【改善箇所説明図 ③】

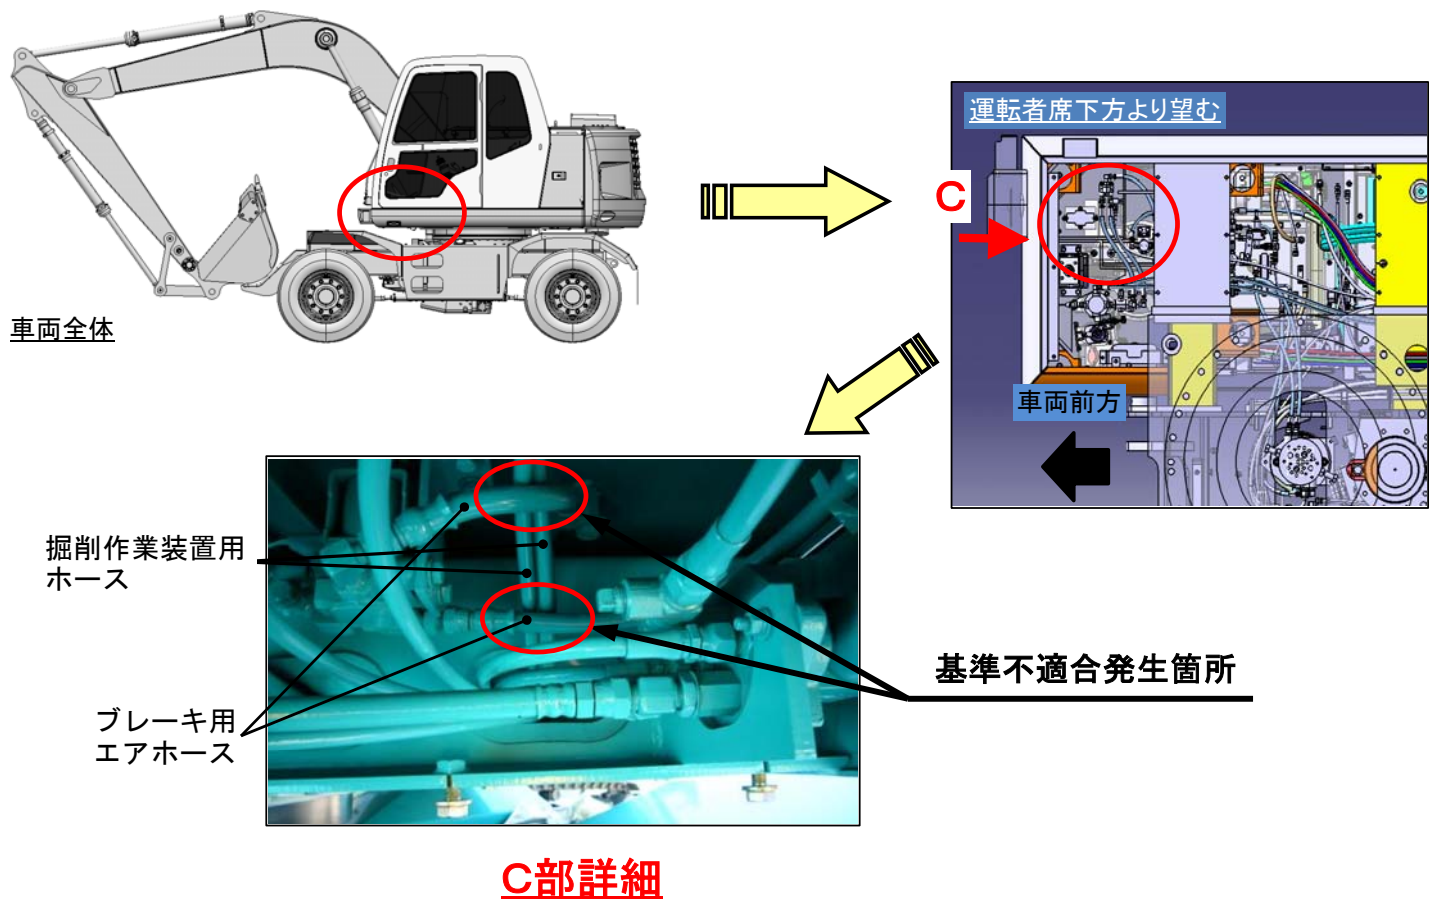
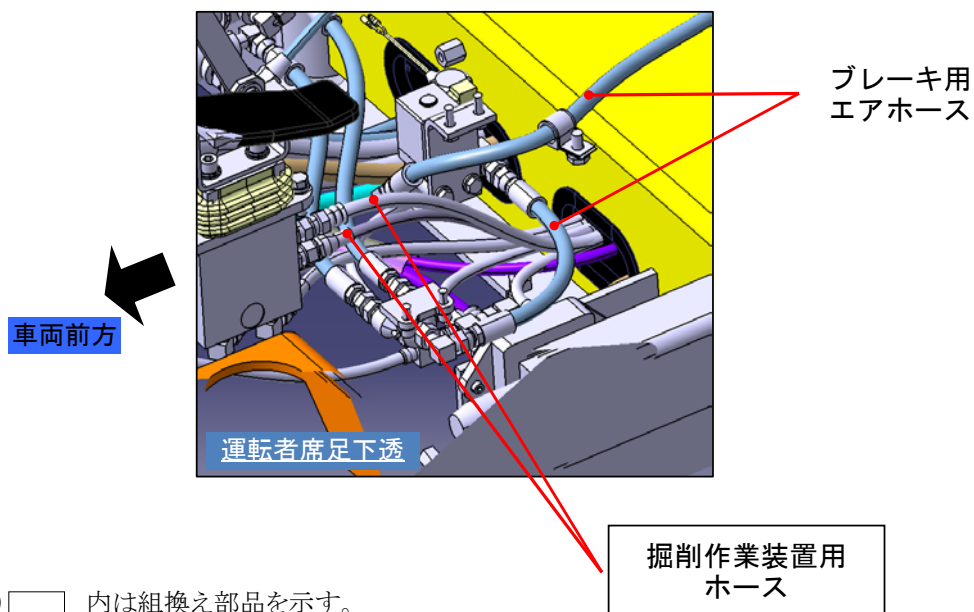
不具合の内容

掘削作業装置用ホースの配置が不適切なため、ブレーキ用エアホースと接触するものがある。そのため、そのままの状態で使用を続けると、車体の振動等によりエアホースが摩耗し、エアが漏れ、最悪の場合、制動力が低下するおそれがある。

改善の内容

全車両、ホースの配置を点検し、不適切なものは組み直す。また、ホースを点検し、摩耗しているものは新品と交換する。

注) □内は組換え部品を示す。

識別：掘削作業装置用ホースの配置にて識別する。
